## Baukunstbeirat

Neubau Werkstätten und Sanierung gewerblicher Trakt, Drausnick/Schillerstr. Erlangen  
(Wiedervorlage)

### Gutachten aus der BKB-Sitzung vom 07.11.2019

### CBBE –Vorstellung BKB am 17.12.2020

**SCHEMATISCHE VOGELPERSPEKTIVE**

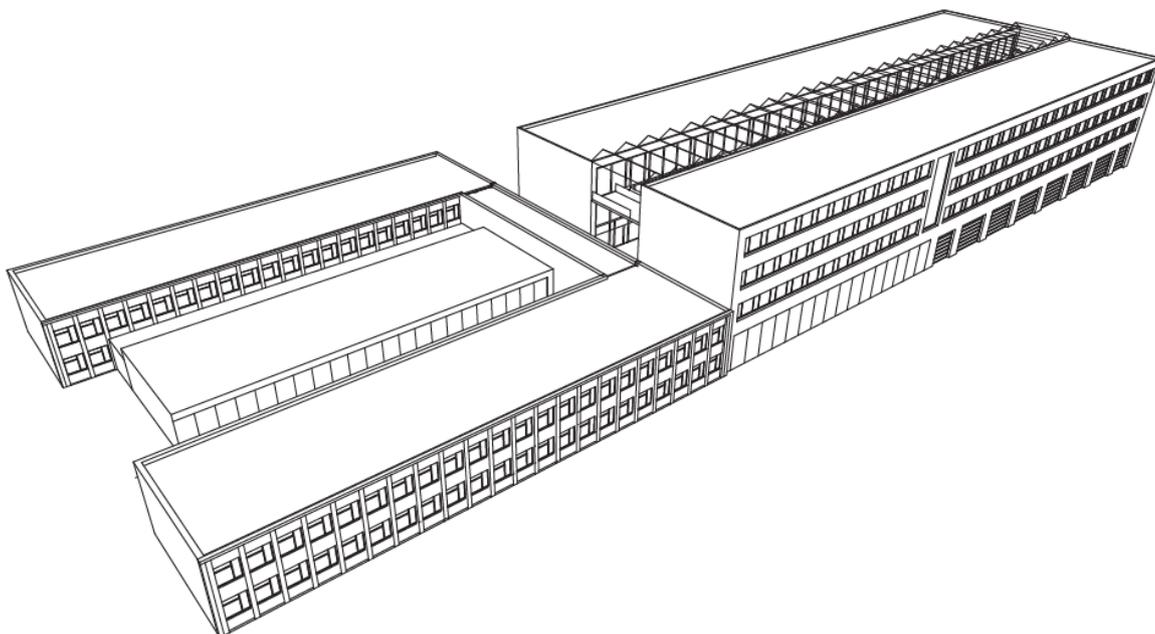
Innerhalb des rational überzeugenden Entwurfsansatzes kommt dem Atrium nicht nur die zentrale Erschließungs- und Belichtungsfunktion zu, sondern eine für die innere Gestalt- und Aufenthaltsqualität des Ensembles entscheidende und zugleich architektonisch identitäts-prägende Schlüsselaufgabe. Dem stehen leider die ungünstigen Proportionen der Halle entgegen, die bei gegebener Länge und Höhe deutlich zu schmal geschnitten ist, um die hier gewünschten Aufenthaltsqualitäten, Raumwirkungen und Lichteinträge zu ermöglichen.

Zur Abhilfe sollten zum einen alle Möglichkeiten metrischer wie räumlicher Verbreiterung des Atriums genutzt werden. Denkbar sind - neben echten Raumgewinnen durch leichte Verschiebung der Neubauriegel - auch eine Öffnung der recht hermetisch wirkenden zweiseitigen Verglasungen der beiden Erschließungsflure, sodass diese sich räumlich stärker der offenen Mittelachse zuordnen und diese breiter wirken lassen. Auch wären weitere Verbindungen, z. B. Brücken, zwischen den Fluren durch den Luftraum der Halle hilfreich (auch im Zusammenspiel mit der Kaskadentreppe), um deren insgesamt ungünstige Längenwirkung zu brechen. Des Weiteren sollte das Dach, welches nun als Satteldach mit mittiger Firstlinie die dominante Längsachse des Gebäudes noch ungünstig verstärkt, auf die ursprünglich vorgesehene Querrhythmik z.B. mittels industrieller und durchaus kostengünstiger Shed-Konstruktionen zurückgeführt werden. Analog gilt dies für den unstrukturiert durchlaufenden Bodenbelag, der rhythmisch und funktional deutlicher zu gliedern wäre, damit im Atrium die gewünschte Verortung und Aneignung durch die Schüler gelingen können.

Das Motiv des Atriums war Ergebnis des Masterplanes und damit Vorgabe zu Bearbeitung (Atrium Masterplan mit 6,5 m Breite).

Wir sprechen jetzt von einer Straße, einer Passage die durch die Bereiche Neubau und Altbau hindurchführt. Die Straße hat die Funktionen: Weg für Schüler und Lehrer und Materialtransportweg zu sein.

In der Entwicklung bis heute wurde die Straße auf 8,00 m verbreitert, was einem Profil einer innerstädtischen Straßenbreite entspricht.

Die Verbesserung der Raumuntergliederung erfolgt durch Anordnung von, nach aktuellem Planungsstand, 12 Brücken in unterschiedlicher Breite und Gestaltung.

Die 6 Brücken jeweils an den Rändern haben eine Breite von 8,00 m, 2,00 m als Verbindung von Bauteil E zu Bauteil F und 6 x 8 m als Pausenbereich (chillout area).

Die Belebung der Straße erfolgt durch offene Fassadenbereiche, verteilt auf die Geschosse, die die Funktionen offener Fenster in einer Straße übernehmen.

### INNENANSICHT 1:

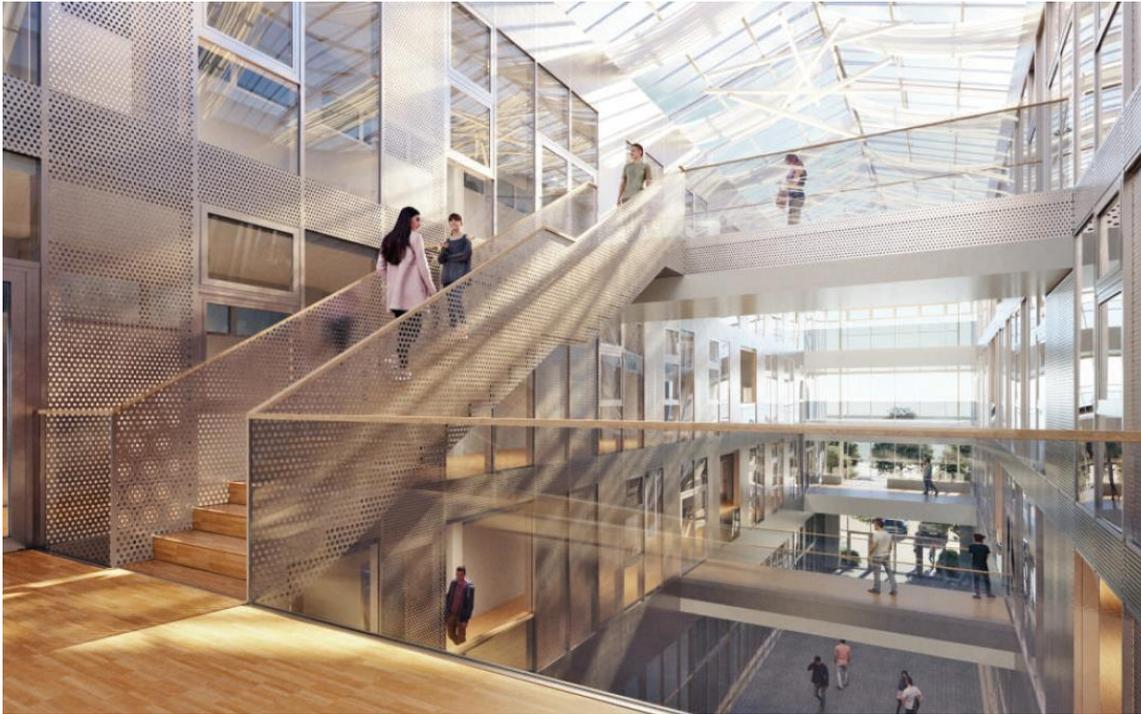
Die Gebäuderiegel in sich bleiben separiert, auch wenn das Glasdach beide Gebäudeteile verbinden soll. Der vom Architekten als „Atrium“ bezeichnete Zwischenraum ist jedoch mehr überdimensioniertes Treppenhaus als ein zentraler Binnenraum eines zukunftsorientierten Schulgebäudes. Die begrenzenden Fassaden wirken unnötig geschlossen und abweisend. Die Proportion des „Atriums“ ist nach wie vor ungünstig. Bei der gegebenen Länge und Höhe ist dieses wesentlich zu schmal.

Die Versuche, mit Teilbegrünungen der Fassade und Austausch der Füllungen im Bereich der Pfosten-Riegel Fassaden den Innenraum zu beleben, können nur bedingt überzeugen.

Der Architekt sollte versuchen, mit einem auf das Projekt zugeschnittenen Gestaltungs- und Detaillierungskonzept zu überzeugen, anstatt anhand von Beispielbildern anderer Projekte Gestaltungsziele zu definieren, die dann nur rudimentär im Entwurf wiederzufinden sind.

- Die Außenhülle besteht sowohl zum Umfeld hin, wie auch innen, zwischen den beiden neuen Gebäuden, aus Glas und Aluminium (außen Vorhangfassade F-Shape, innen Pfosten-Riegel- Fassade mit Glasflächen und opaken Flächen aus gelochten Aluminium-Akustikpaneelen.

In jeder Geschossebene gibt es 2 offene Fensterbereiche von ca. 2x2 m.

Die gelochten Aluplatten, der Wechsel von Glasflächen zu opaken Flächen, von geschlossenen zu offenen Flächen und die Übergänge (Brücken) zwischen den Gebäuden, führen zu einem interessanten Gesamtbild. Eine Straße mit Straßenmöblierung, begleitendes Grün und die Kaskadentreppe sowie die Beleuchtungselemente erzeugen unserer Meinung nach Gestaltqualität.
